<b>Title - Sujet</b> Refit - Fall 2019- DesGroseillers	
<b>Solicitation No. - N° de l'invitation</b> F3065-190447/A	<b>Amendment No. - N° modif.</b> 003
<b>Client Reference No. - N° de référence du client</b> F3065-190447	<b>Date</b> 2019-09-30
<b>GETS Reference No. - N° de référence de SEAG</b> PW-\$QCV-007-17756	
<b>File No. - N° de dossier</b> QCV-9-42112 (007)	<b>CCC No./N° CCC - FMS No./N° VME</b>
<b>Solicitation Closes - L'invitation prend fin</b> <b>at - à 02:00 PM</b> <b>on - le 2019-10-08</b>	<b>Time Zone</b> <b>Fuseau horaire</b> Heure Avancée de l'Est HAE
<b>F.O.B. - F.A.B.</b> Specified Herein - Précisé dans les présentes <b>Plant-Usine:</b> <input type="checkbox"/> <b>Destination:</b> <input type="checkbox"/> <b>Other-Autre:</b> <input checked="" type="checkbox"/>	
<b>Address Enquiries to: - Adresser toutes questions à:</b> Simoneau, Steve	<b>Buyer Id - Id de l'acheteur</b> qcv007
<b>Telephone No. - N° de téléphone</b> (418) 649-2816 ( )	<b>FAX No. - N° de FAX</b> (418) 648-2209

## AMENDMENT 003

### Shower – Cabin 36

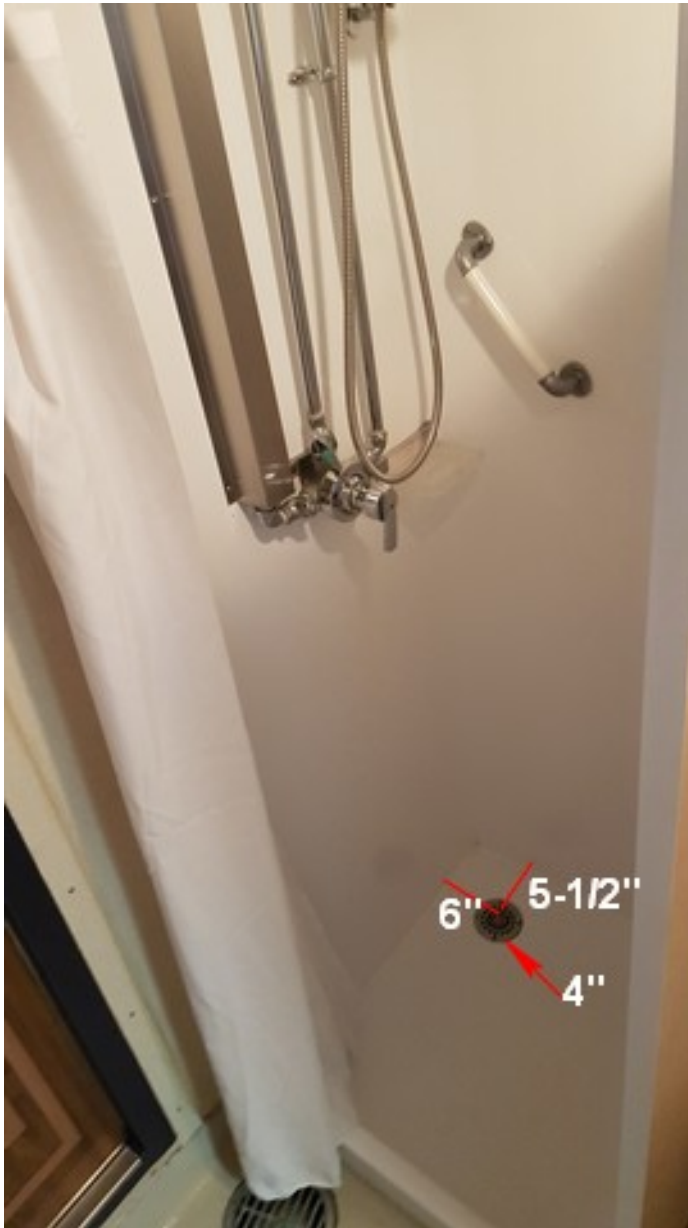
Please advise the height of the respective drains in each shower compartment as well as their location (center or corner of stall). Also, if possible specify the % of slope required (1, 2, 3.....).

Boson shower cab 36: drain at the outside corner, 6 x 5.5.

For the height of the drains, we do not have this exact measurement. We can consider 0.5" to 1".

For the slope it is about 3%.
